**DIRECCIÓN REGIONAL DE PANAMÁ METROPOLITANA  
SECCIÓN DE EVALUACIÓN DE IMPACTO AMBIENTAL****FORMATO EIA-FA-002****PRTADA PARA LOS EXPEDIENTES DE EVALUACIÓN DE IMPACTO AMBIENTAL**

<b>Nº de Expediente</b>	<b>DRPM-IF-029-2025</b>	
<b>Nombre del Proyecto</b>	<b>FLAIR</b>	
<b>Sector</b>	<b>CONSTRUCCIÓN</b>	
<b>Nombre del Promotor</b>	<b>CORPORACION REYVEN, S.A.</b>	
<b>Representante Legal</b>	<b>EFRAIN ELOY ZANETTI PINILLA</b>	
<b>Nombre de los Consultores y número de Registro</b>	<b>CECILIO CAMAÑO. IRC-008-2011. STEPHANIE PAYNE. IRC-011-2023.</b>	
<b>Localización (Provincia/Comarca, Distrito y Corregimiento, Lugar Poblado)</b>	<b>PANAMÁ, PANAMÁ, SAN FRANCISCO.</b>	
<b>Fecha de Recepción del EsIA</b>	<b>28/02/2025</b>	
<b>Etapa de Admisión</b>	<b>Admitido/ Fecha</b>	<b>No Admitido/ Fecha</b>
	<b>07/03/2025</b>	
<b>Nombre del Técnico Evaluador que lleva el proceso de Admisión:</b>	<b>YAGEHIRY GARCIA</b>	
<b>Nombre del Técnico Evaluador que lleva el proceso de Evaluación y Análisis:</b>	<b>YAGEHIRY GARCIA</b>

Tenemos el agrado de dirigirnos a usted de acuerdo con lo establecido en el artículo 62 del Decreto Ejecutivo 1 de 1 de marzo de 2023, para solicitarle información aclaratoria al

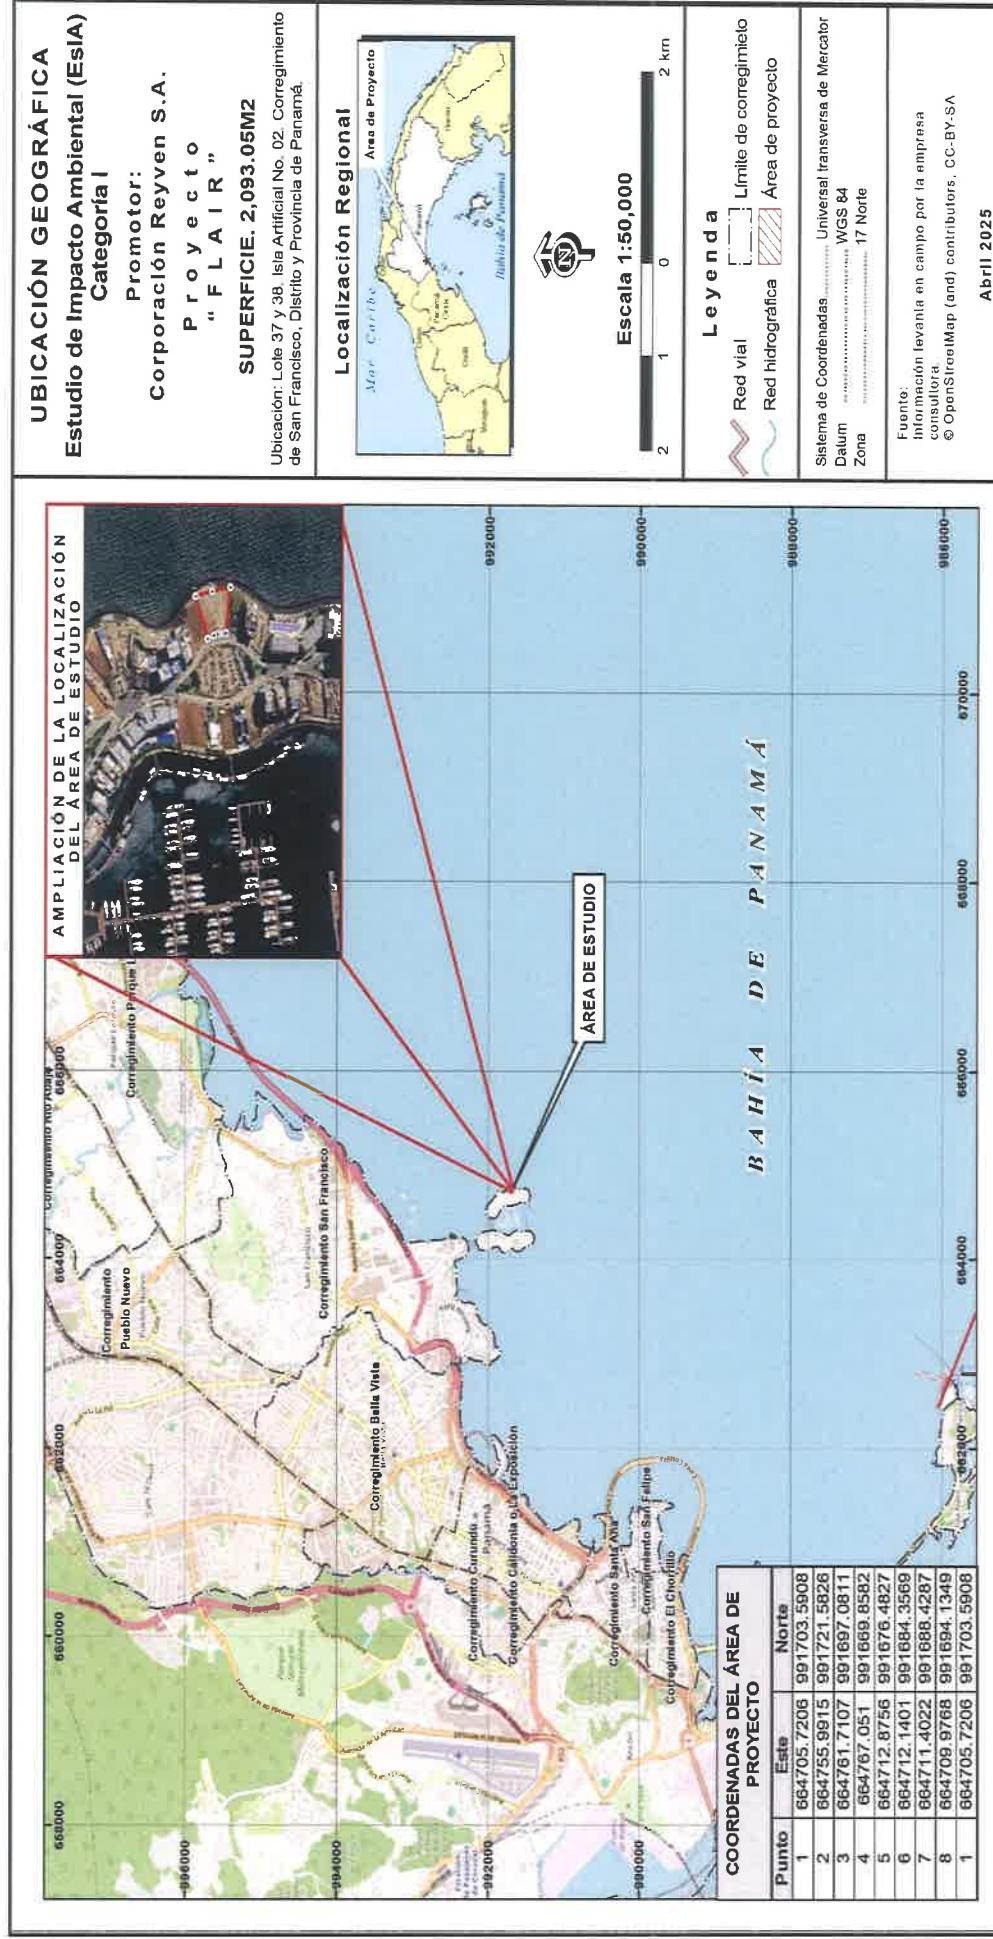
1. En el contenido 4.2.1 Coordenadas UTM del polígono de la actividad, obra o proyecto y sus componentes (pág.35) se presentaron las coordenadas del polígono de desarrollo del proyecto, y la verificación de las mismas realizada por la Dirección de Información Ambiental(DIAM) del Ministerio de Ambiente a través de la nota GEOMATICA-EIA-CAT I-0156-2025 de 14 de marzo de 2025, indica que “el punto No. 4 está antes del punto No. 3”, por lo que se solicita:

1. a. Realizar la verificación de la secuencia de las coordenadas específicamente los puntos No. 3 y 4.
1. b. Presentar coordenadas UTM con la secuencia correcta de los puntos que conforman el polígono del proyecto.
1. c. Presentar nuevo mapa de ubicación del proyecto con la secuencia correcta de los puntos que conforman el polígono del proyecto.

**RESPUESTA:** A continuación **coordenada WGS -84, del polígono y mapa de ubicación del proyecto FLAIR**, con la secuencia correcta de los puntos que conforman los lotes 37 y 38 del referido proyecto.

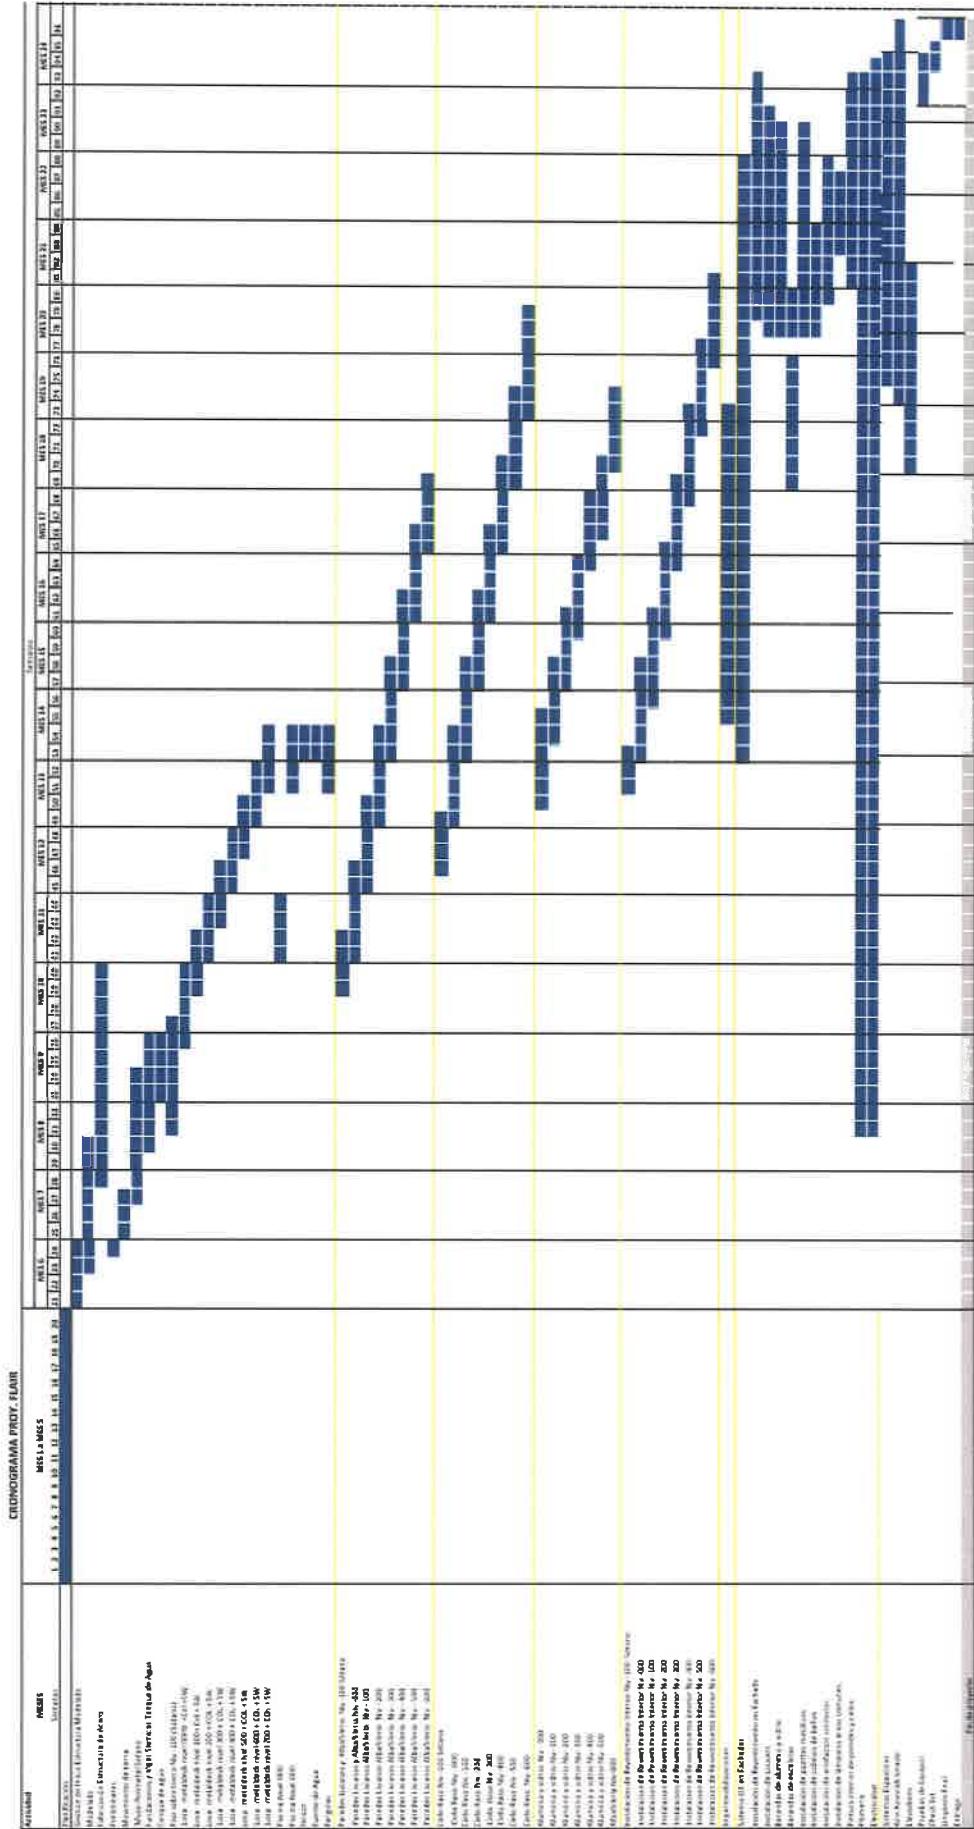
En los contenidos 4.3.4 Cronograma y tiempo de desarrollo de las actividades en cada una de las fases pág. 43) se menciona que “el tiempo de construcción de la obra será de aproximadamente 24 meses”; sin embargo, en la tabla No.7 pág. 44) correspondiente al cronograma y tiempo de desarrollo de las actividades se indica que la fase de planificación, fase de construcción y fase de operación/abandono, se llevará a cabo desde el primer mes del año 2025 hasta el mes 24 de 2025, por lo que se solicita:

**RESPUESTA.**

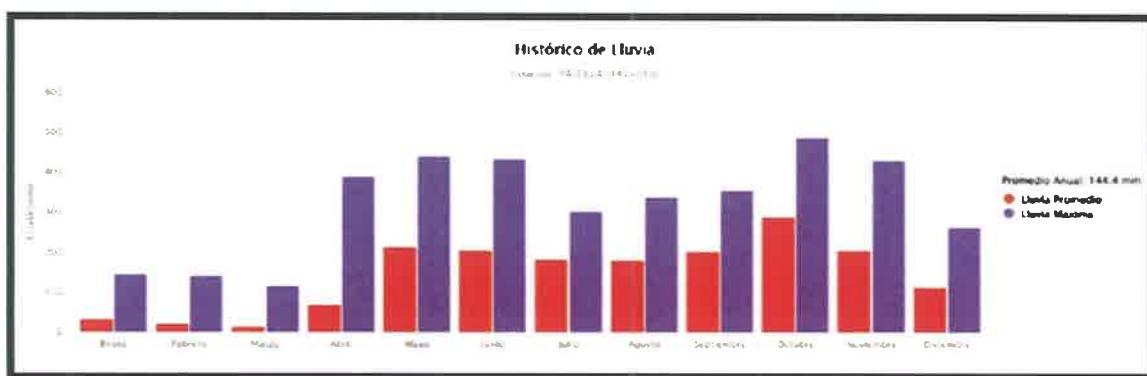
8. b. Presentar los datos de precipitación y presión atmosférica de la estación meteorológica más cercana al polígono de desarrollo del proyecto.

### RESPUESTAS.
